**AVIS RELATIF À LA PROTECTION
CONTRE LES EVENTUELS EFFETS NOCIFS ET NUISANCES
PROVOQUÉS PAR LES RAYONNEMENTS NON IONISANTS
GÉNÉRÉS PAR DES ANTENNES ÉMETTRICES STATIONNAIRES**

Commune : ASSESSE - Exploitant : CITYMESH

Référence exploitant : NR06757_A

Rapport n° 1628 / 2025

Figure 1 : Vue en plan des lieux de séjour et des points de contrôle

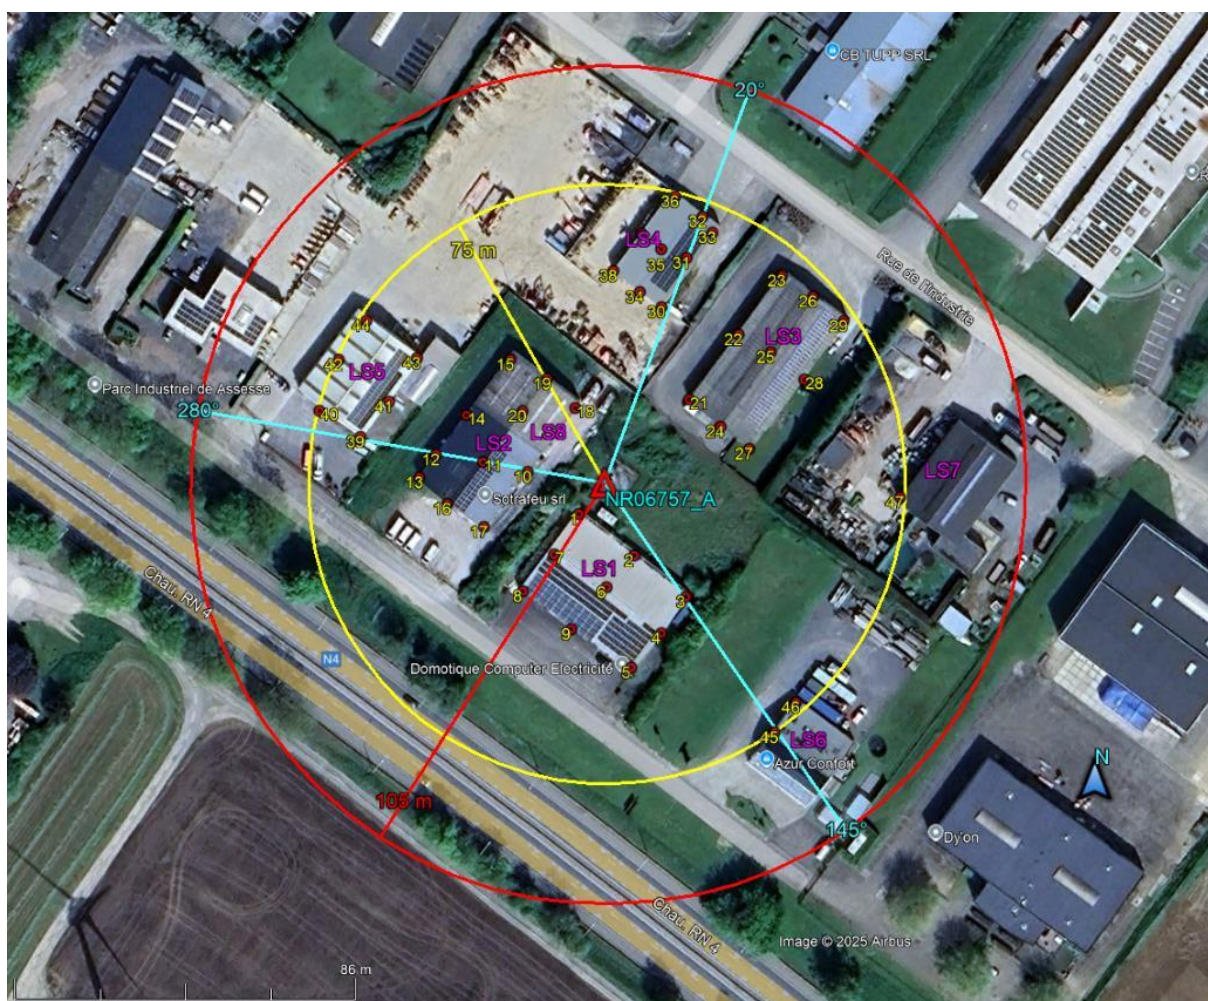
Les fréquences d'émission, la puissance rayonnée par chacune des antennes et leur gain permettent de déterminer le rayon de la zone à analyser. Tout dépassement de la limite par installation est exclu en dehors de cette zone. Le tableau 2 reprend les 35 LS² pour lesquels l'indice d'exposition est le plus élevé. Les différentes colonnes indiquent :

- le numéro du point de contrôle repris sur un des plans de la figure 1;
- le numéro du LS dans lequel se trouve le point de contrôle de la 1^{ère} colonne ;
- l'atténuation d'obstacle prise en compte pour le calcul de l'indice d'exposition dans le LS ;
- le résultat du calcul de l'indice d'exposition.

En ce qui concerne les antennes de l'installation mentionnées dans le tableau 1, la distance maximale à laquelle la limite pourrait être atteinte, à l'extérieur, est égale à 96,8 m. S'il n'y a pas de LS à une distance inférieure, les antennes respectent forcément la limite d'immission.

Dans le cas des LS situés à l'intérieur des bâtiments, une atténuation d'obstacle est prise en compte et il en résulte que la distance maximale à laquelle la limite pourrait être atteinte se réduit à 69,0 m.

Figure 2 : Vue en plan des installations d'antennes dans un rayon de 300 mètres autour de l'installation faisant l'objet de la demande d'avis

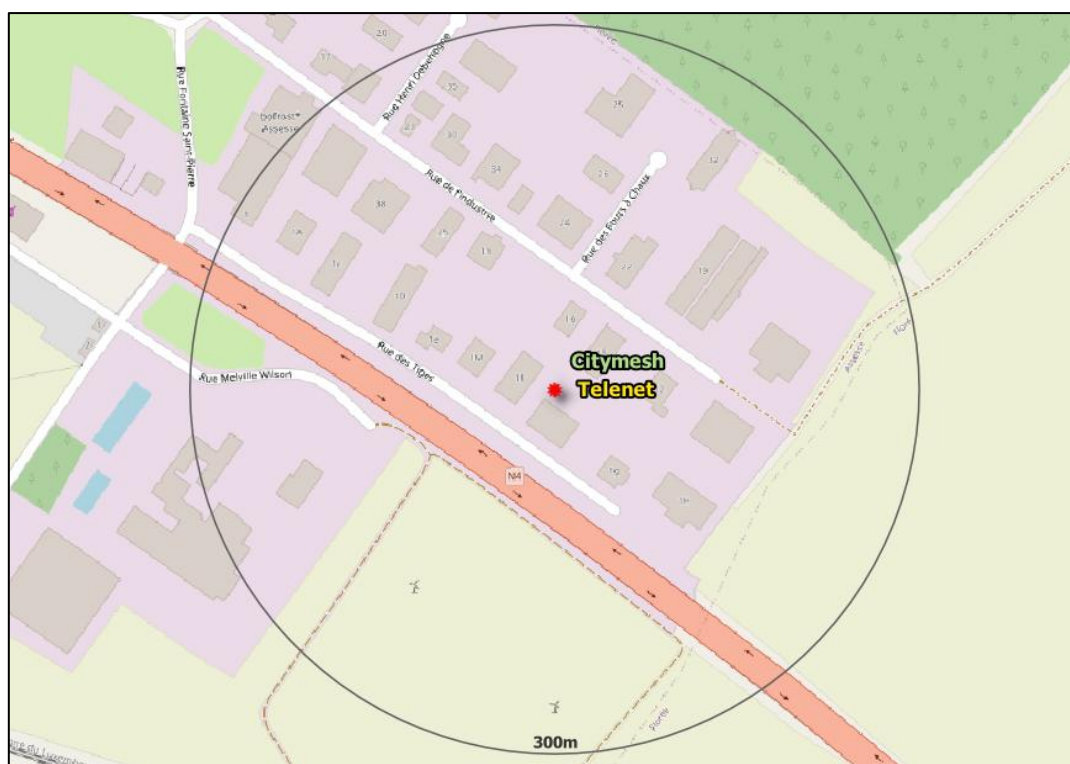
Le plan en projection verticale de la figure 2 indique la localisation des installations d'antennes émettrices stationnaires visées par le décret et situées dans un rayon de 300 mètres autour de l'installation référencée dans le paragraphe 2 et localisée au centre du cercle. Les données de localisation de ces antennes et les avis correspondant sont accessibles via le cadastre en ligne des antennes émettrices stationnaires⁸. Les installations prises en compte dans l'évaluation du respect de la limite cumulative sont les installations d'antennes émettrices déclarées en service par l'exploitant à la date du présent avis, à l'exception de l'installation référencée dans le paragraphe 2 et éventuellement d'autres installations ayant fait l'objet d'une demande d'avis à la même date et qui sont situées à l'intérieur de la zone de 300 mètres de rayon.

Compte tenu des considérations ci-dessus, il apparaît que l'intensité du rayonnement électromagnétique généré, dans les lieux de séjour situés dans un rayon de 300 mètres autour de l'installation référencée dans le paragraphe 2, par l'ensemble des antennes émettrices stationnaires de l'ensemble des exploitants du même site d'antennes émettrices stationnaires respecte la limite fixée à l'article 4, § 2 du décret.
